# 改善箇所説明図

## 【不具合内容】

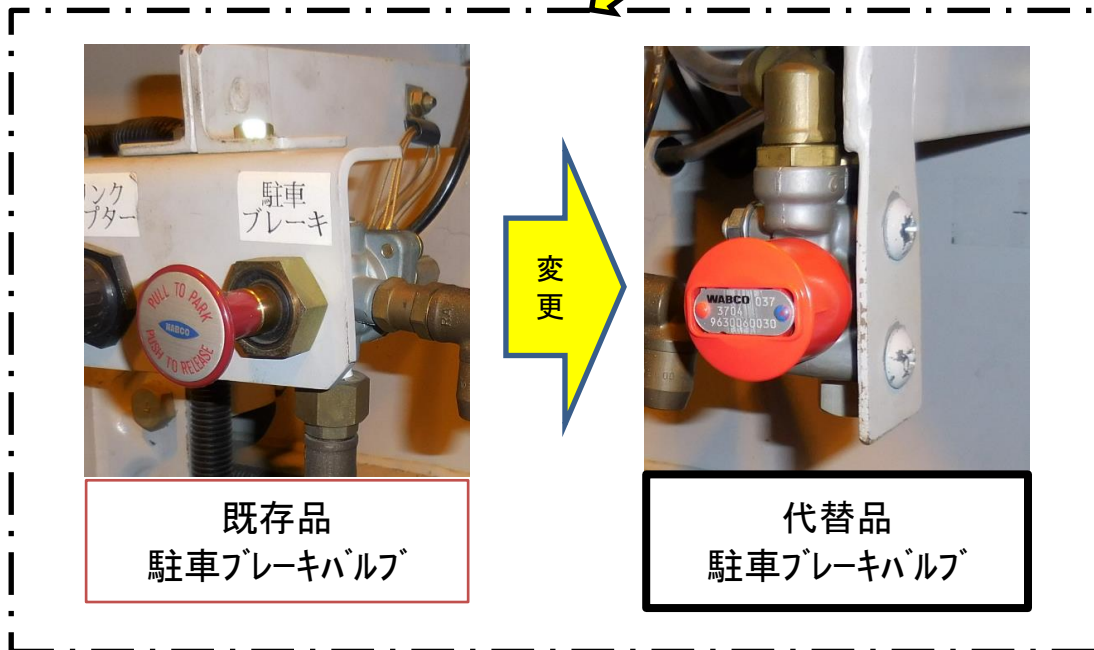
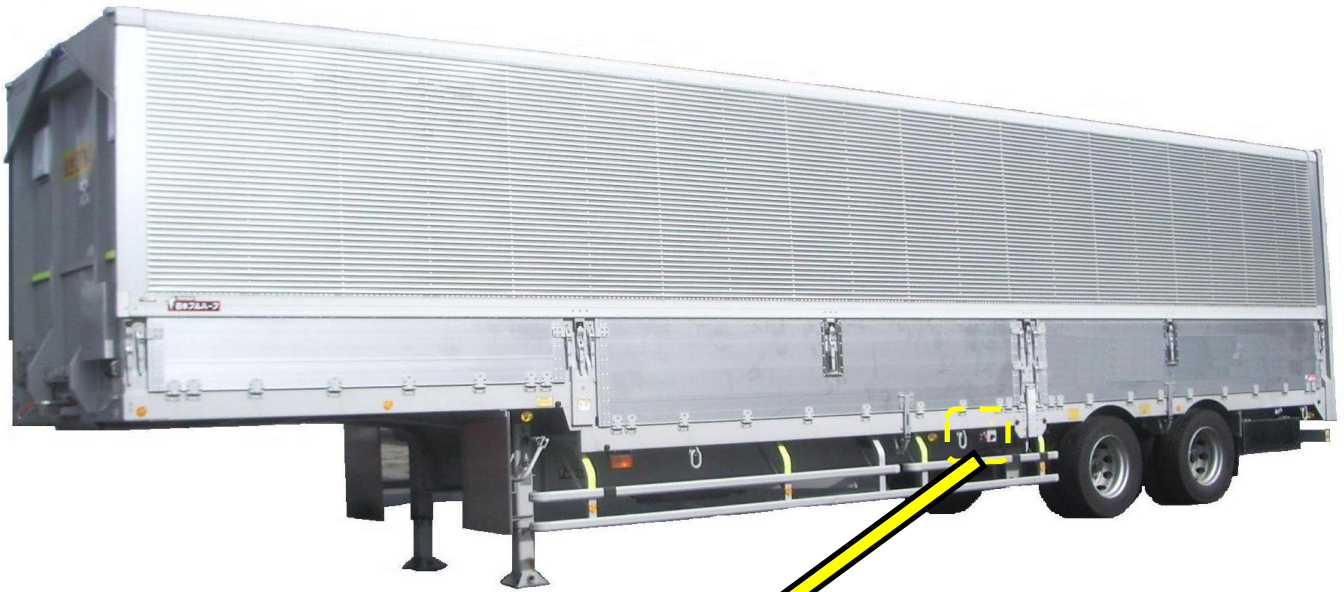
中期ブレーキ規制以降のトレーラで車軸が1軸またはリフトアクスル仕様のものにおいて、エア制御バルブなどの関連部品が交換期限を超えて使用されたことによって、エア漏れが生じブレーキ系統のエア圧が低下することがある。この場合、駐車ブレーキが自動で作動する構造となっているため、駐車ブレーキを解除せず走行すると、ブレーキの引き摺りが発生し、最悪の場合、ブレーキドラムが過熱し火災に至るおそれがある。

全車両、駐車ブレーキバルブを代替品と交換する。
